à l'attention de M. le maire Hervé Mariton Jean-Pierre Point Franceline Chieux Simon Loyat Caroline Schyrr

En tenant compte de ces réglementations, nous pouvons désormais revenir sur certaines affirmations se trouvant sur le plan de mobilité durable de la ville de Crest.

### **♦ La rue Driss Chraïbi :**

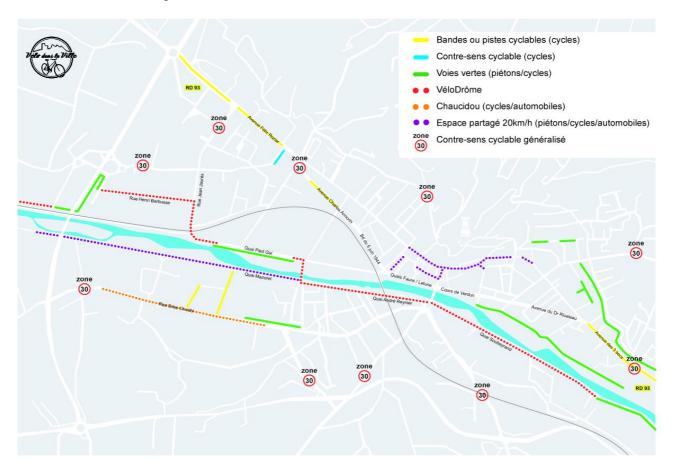
Grande gagnante des rues Crestoises en terme aménagements cyclables, elle cumule à elle seule deux types d'aménagements : une chaucidou à l'Ouest, dont la réalisation aléatoire fait varier la largeur des bandes dévolues aux cyclistes et la qualité du revêtement. Une « piste cyclable » à l'Est, qu'il serait mieux de requalifier en voie verte puisqu'il s'agit en réalité d'un espace piétons/cyclistes.
